**INFORME DE HITO DE CONTROL
N° 004-2026-OCI/5347-SCC**

**“INSTALACIÓN DEL SERVICIO EDUCATIVO MODELO DEL
NIVEL PRIMARIA Y SECUNDARIA EN EL ASENTAMIENTO
HUMANO VISTA AL MAR MZ C DEL CENTRO POBLADO
PAMPA INALÁMBRICA DEL DISTRITO DE ILO, PROVINCIA
DE ILO, REGIÓN MOQUEGUA”**

**HITO DE CONTROL N° 6 – EJECUCIÓN FÍSICA DEL
PROYECTO DE INVERSIÓN A FEBRERO 2026**

Imagen n.º 1

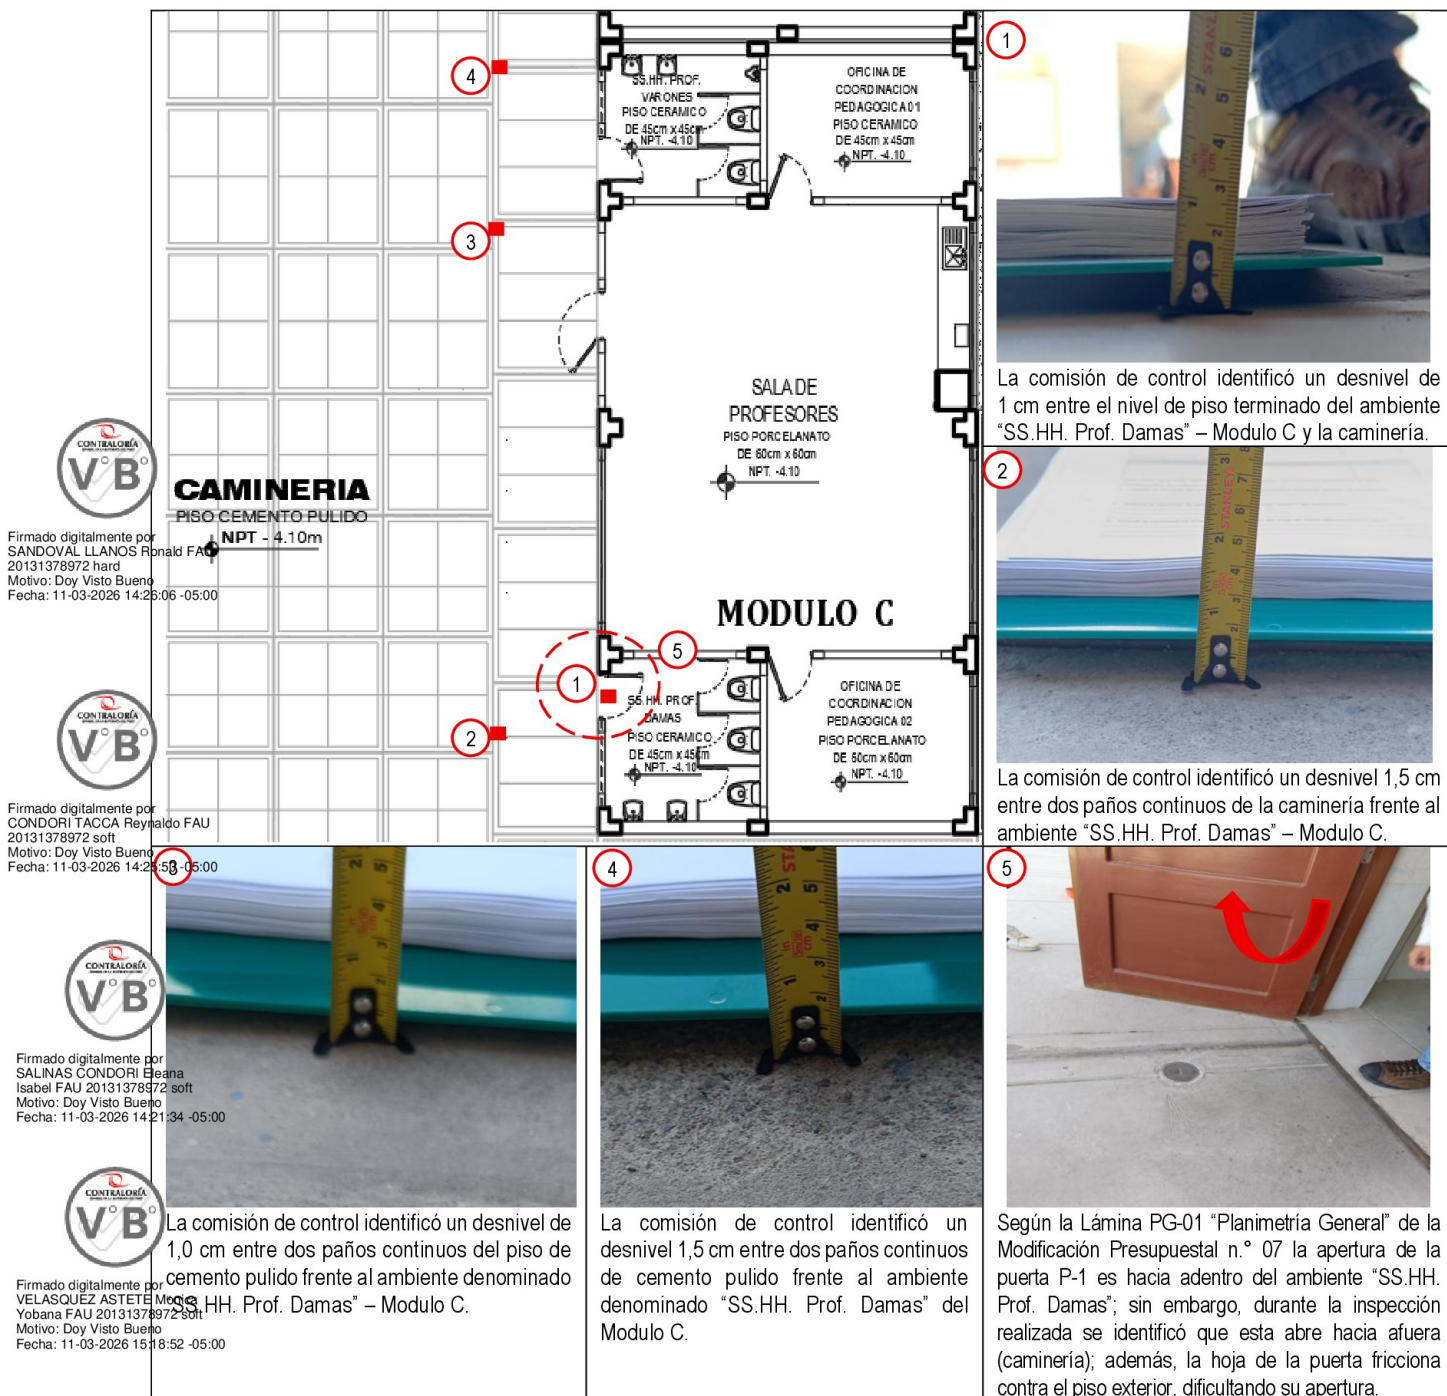
Ubicación de los puntos de medición del desnivel identificado próximo al Módulo C del nivel de secundaria

Imagen n.º 2

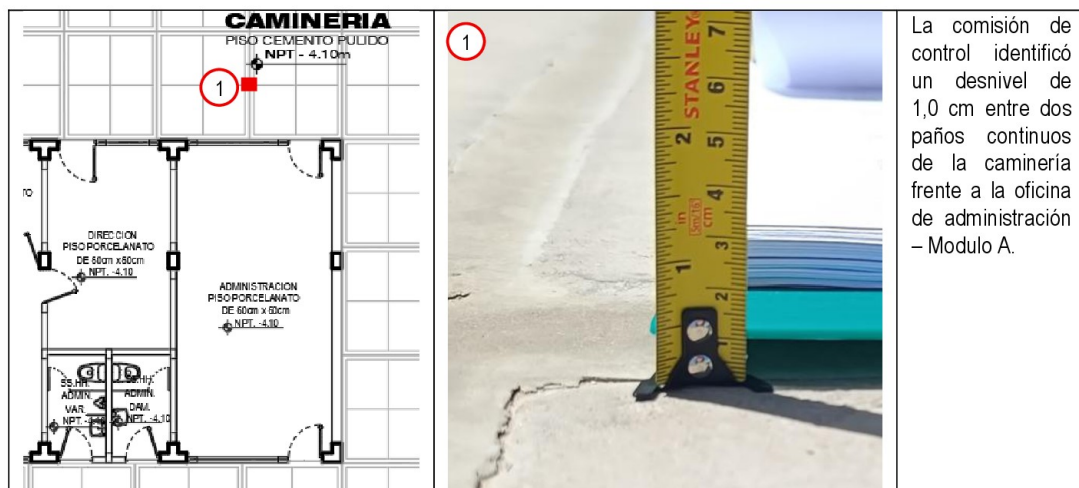
Ubicación de los puntos de medición del desnivel identificado próximo al Módulo A del nivel de secundaria

La comisión de control identificó un desnivel de 1,0 cm entre dos paños continuos de la caminería frente a la oficina de administración – Módulo A.

Imagen n.º 3

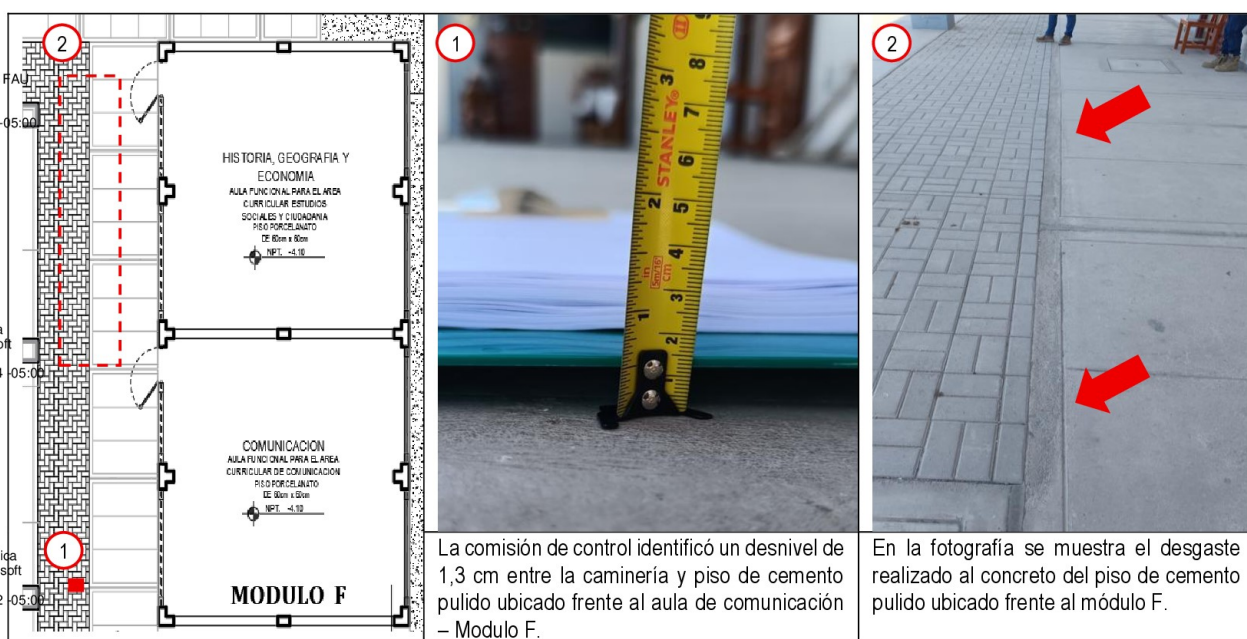
Ubicación del punto donde se realizó la medición del desnivel identificado aproximado al Módulo F del nivel de secundaria.

La comisión de control identificó un desnivel de 1,3 cm entre la caminería y piso de cemento pulido ubicado frente al aula de comunicación – Módulo F.

Imagen n.º 4

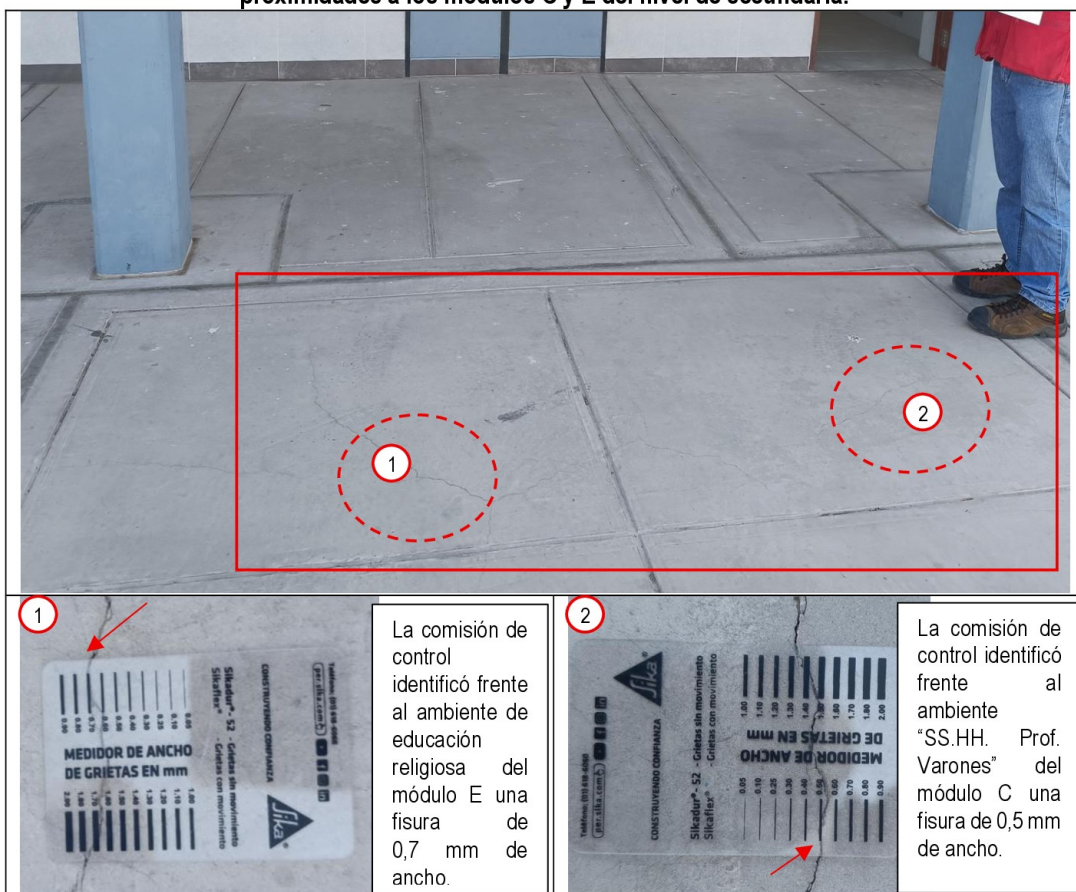
Ubicación de los puntos donde se realizó la medición del ancho de las fisuras identificadas en las proximidades a los módulos C y E del nivel de secundaria.

Imagen n.º 5

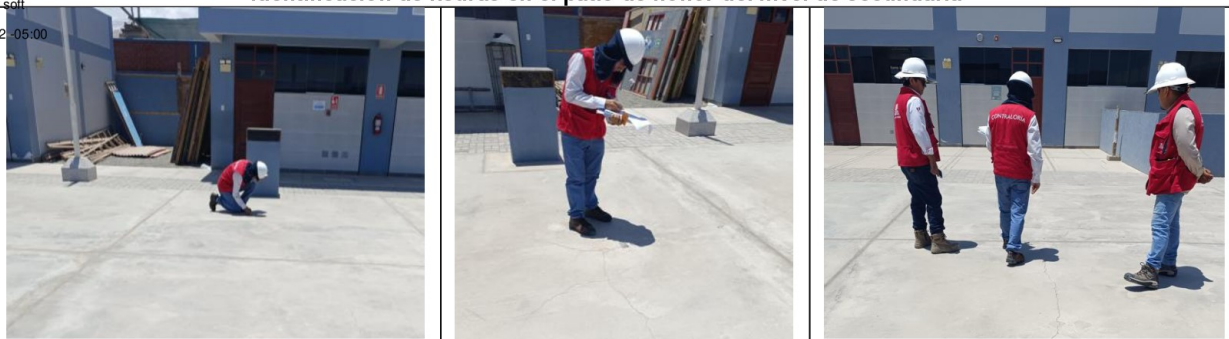
- Frente al aula de educación religiosa del módulo E y al ambiente denominado "SS.HH. Prof. Varones" ubicado en el Módulo C, la comisión de control identificó fisuras en los paños del piso de cemento pulido de las áreas exteriores, cuyos anchos oscilan entre 0,5 mm a 0,7 mm (ver imagen n.º 4).
- En el patio de honor del nivel secundaria se identificaron fisuras en distintos paños del piso de concreto, con anchos que oscilan entre 0,6 mm a 1,5 mm (ver imagen n.º 5 y 6).

Identificación de fisuras en el patio de honor del nivel de secundaria

Imagen n.º 6

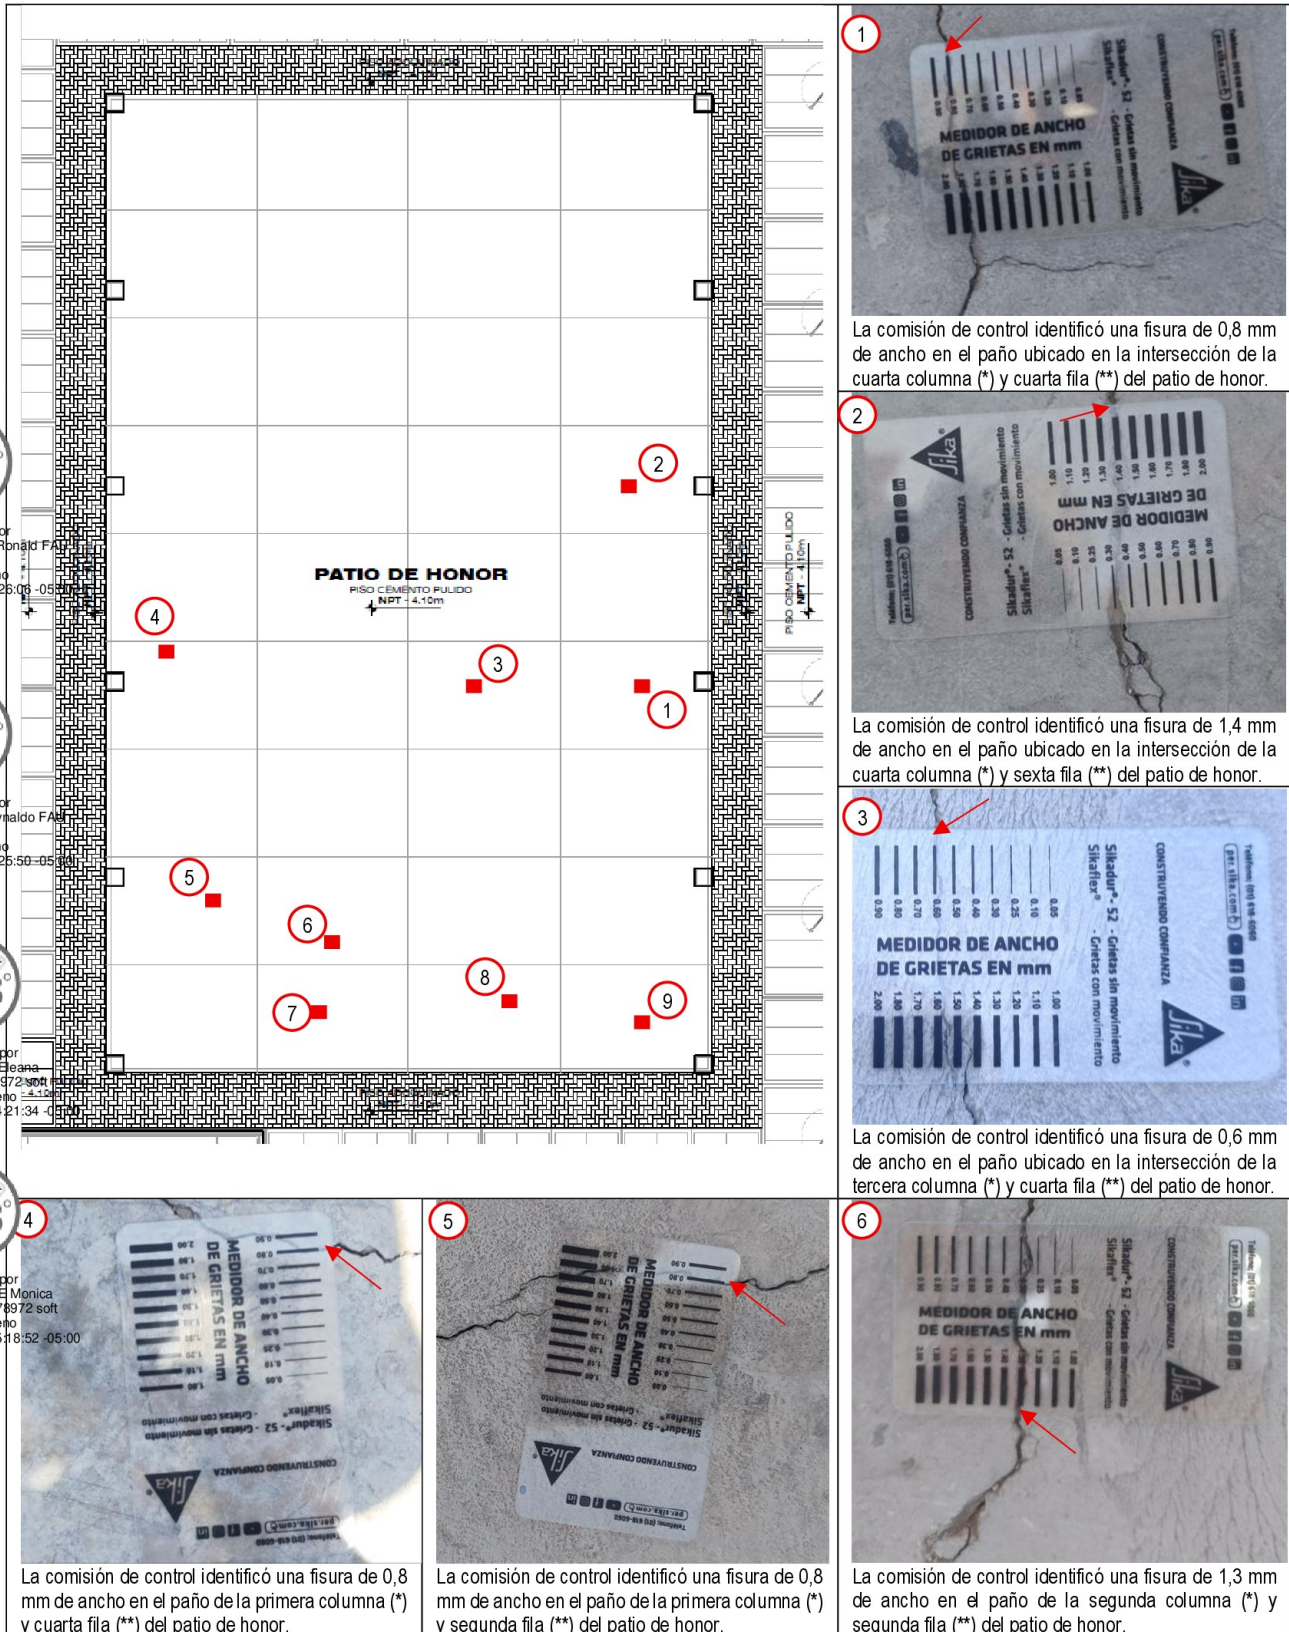
Ubicación de las fisuras más significativas identificadas en el patio de honor del nivel de secundaria

La comisión de control identificó una fisura de 1,1 mm de ancho en el paño ubicado en la intersección de la segunda columna (*) y primera fila (**) del patio de honor

Imagen n.º 9

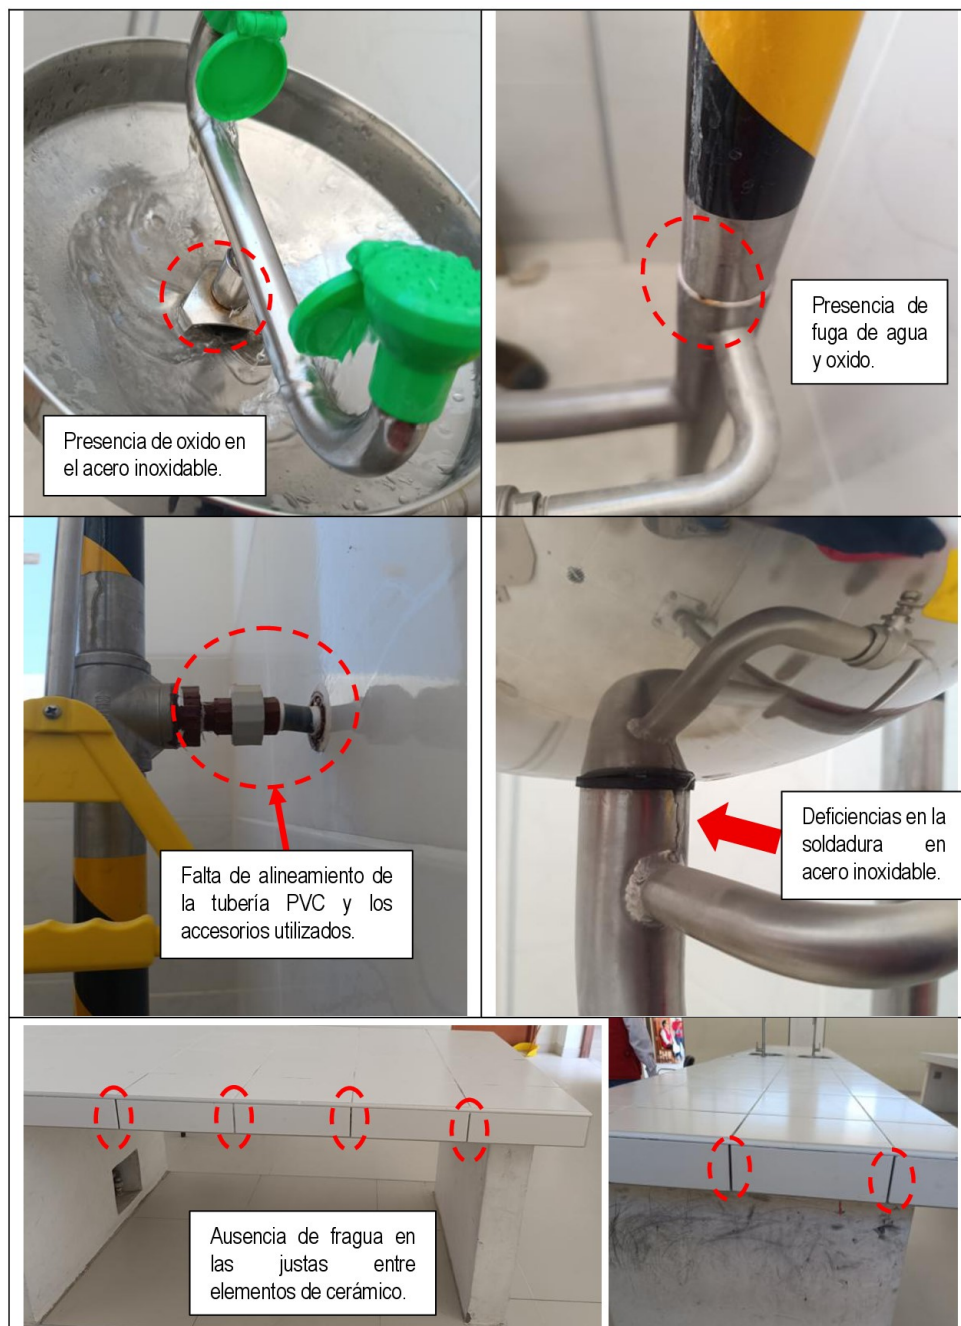
Presencia de oxido en la ducha – lavajos de emergencia (cuerpo y recibidor), tubería de alimentación de agua para la ducha – lavajos de emergencia fue ejecutada de manera inclinada, fuga de agua en la base del recibidor de acero inoxidable y las juntas del cerámico instalado en las mesas de trabajo del laboratorio de química y biología no cuentan con la aplicación de fragua

Además, de la revisión de la modificación presupuestal n.º 03⁹ no se encontró las especificaciones técnicas contenidas de las partidas 04.03.01.20 ducha – lavaojos de emergencia; adicionalmente, no se identificó ninguna lámina o plano¹⁰ que muestre el detalle de las instalaciones sanitarias vinculadas a dichas partidas, que permita verificar el diseño, ubicación, tipo de conexión y demás características técnicas necesarias para su adecuada ejecución en obra.

Imagen n.º 11

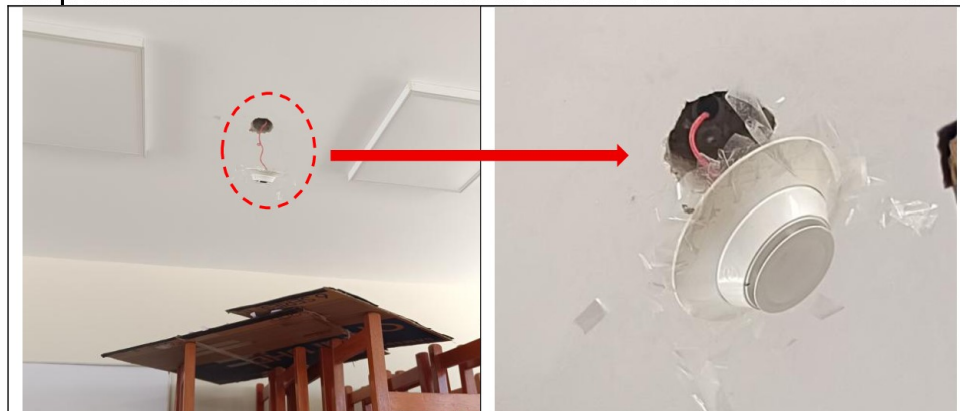
- La alarma del sistema contra incendios se encuentra desprendida de su punto de fijación, permaneciendo colgada, lo que evidenciaría una inadecuada instalación o fijación del dispositivo.
- Asimismo, se advirtió que las juntas del piso de porcelanato se están desprendiendo, lo cual evidenciaría deficiencias en la ejecución de los trabajos de acabado o en la aplicación del material de sellado de juntas.

Desprendimiento de la alarma contra incendios del laboratorio de física ubicado en el módulo I

Imagen n.º 16

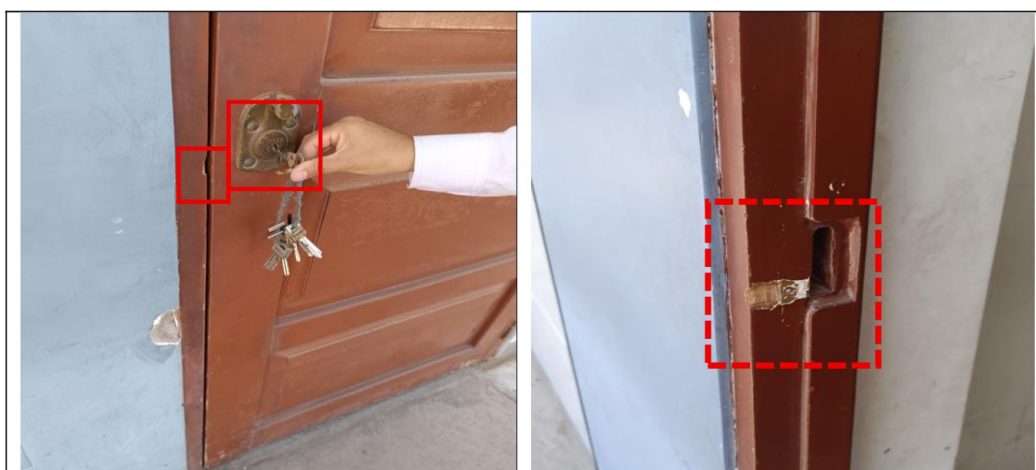
- En el depósito del laboratorio de química y biología ubicado en el módulo H, la cerradura se encuentra mal instalada, lo que impidió el acceso al ambiente.
- En el salón de usos múltiples, módulo D, no se pudo abrir la puerta de dos hojas de madera ubicada cerca de las gradas de acceso desde el área de talleres hacia la caminería ubicada en la parte posterior de los ambientes denominados módulos de tutoría individualizada (módulo B), esto debido a que las hojas de madera friccionan contra el piso.
- Asimismo, se advirtió que en diferentes ambientes del nivel secundario no se realizó la instalación del contrafrente angular en el marco de madera de las puertas, situación que viene ocasionando el deterioro del marco de las puertas y dificultades en el funcionamiento de las puertas.

Puertas dañadas a las cuales no se puede tener acceso, asimismo daño en el marco de madera de la puerta producto de la falta de instalación del contrafrente angular, lo cual dificulta el normal funcionamiento de las puertas

Imagen n.º 21
Desprendimiento de concreto a nivel de sobrecimiento y presencia de fisura en la losa del depósito de taller de mecánica de la producción

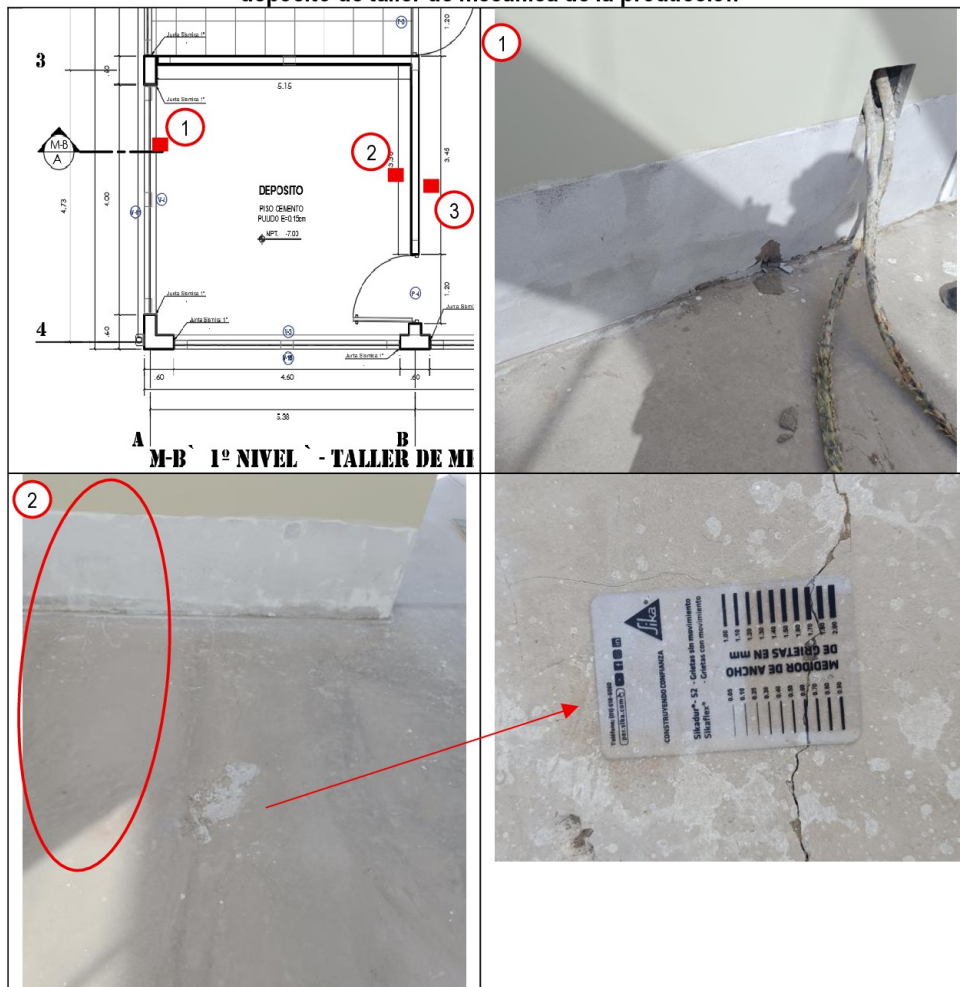
- En el deposito del taller de mecánica de la producción, en el eje A tramo 3-4, se identificó desprendimiento de mortero de concreto a nivel de sobrecimiento; asimismo, se identificó una fisura de 0,6 mm de ancho en la losa de concreto, próximo al eje B, en el tramo 3-4, conforme se aprecia en la siguiente imagen.
